## DOCUMENT DE SWITCHOVER

**Série CK1-Z1**  
Vérin de bridage

Produit interrompu (CK1-Z)	Nouveau produit (CK1-Z1)
Extrémité de fut (sans fond de vérin)	Avec fond de vérin

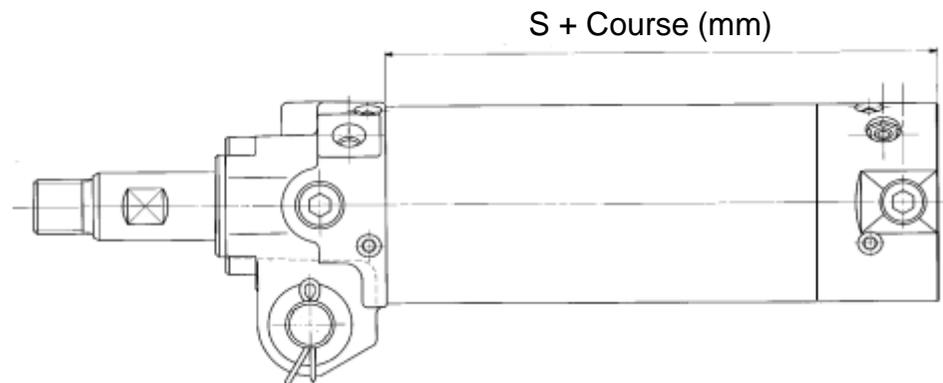
La construction a été revue pour inclure un fond de vérin au lieu de l'extrémité de fut :

En raison de la présence du fond de vérin, pour les tailles CKP1 (option aimant puissant intégrée uniquement), Ø50 et Ø63, la longueur totale de CKP1-Z1 a augmenté de 2 mm. La longueur totale du CKP1-Z1 n'a pas changé pour la taille Ø40.

## Dimensions de montage du détecteur de position

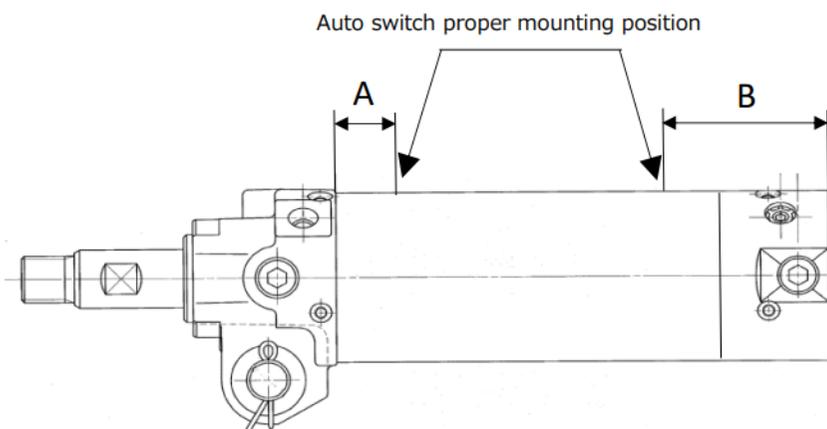
La position de montage spécifiée pour les détecteurs de position utilisés avec CK1-Z1 a été modifiée.

Série	Détection magnétique	Symbole	Position de montage du détecteur (mm)		
			ø40	ø50	ø63
CK1-Z	D-P3DWA□	A	8,5	6	6
		B	23,5	29	29
	D-P4DW□	A	6	3,5	3,5
		B	21	26,5	26,5
	D-P79WSE D-P74□	A	3	0,5	0,5
		B	18	23,5	23,5
	D-M9□ D-M9□W D-M9□A	A	13	10,5	10,5
		B	28	33,5	33,5
	D-A9□	A	9	6,5	6,5
		B	24	29,5	29,5
CK1-Z1	D-P3DWA□	A	6,5	8	8
		B	25,5	27	27
	D-P4DW□	A	4	5,5	5,5
		B	23	24,5	24,5
	D-P79WSE D-P74□	A	0	0	0
		B	26	27	27
	D-M9□ D-M9□W D-M9□A	A	11	12,5	12,5
		B	30	31,5	31,5
	D-A9□	A	7	8,5	8,5
		B	26	27,5	27,5

## Dimensions de montage avec collier de détecteur

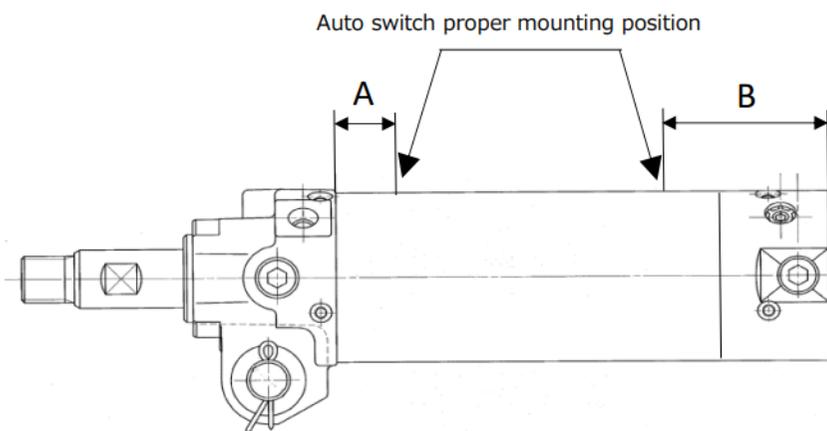
La position de montage avec collier spécifiée pour les détecteurs utilisés avec CK1-Z1 a été modifiée. Contrairement au détecteur de la série CK1-Z, D-B54 n'est pas spécifié pour une utilisation avec CK1-Z1, si un client a des questions, veuillez vérifier avec votre service technique local.

Série	Détection magnétique	Symbole	Position de montage du détecteur (mm)		
			ø40	ø50	ø63
CK1-Z	D-P4DW□	A	6	3,5	3,5
		B	21	26,5	26,5
	D-M9□ D-M9□W D-M9□A	A	13	10,5	10,5
		B	28	33,5	33,5
	D-A9□	A	9	6,5	6,5
		B	24	29,5	29,5
D-B54	A	3,5	1	1	
	B	18,5	24	24	
CK1-Z1	D-P4DW□	A	4	5,5	5,5
		B	23	24,5	24,5
	D-M9□ D-M9□W D-M9□A	A	11	12,5	12,5
		B	30	31,5	31,5
	D-A9□	A	7	8,5	8,5
		B	26	27,5	27,5
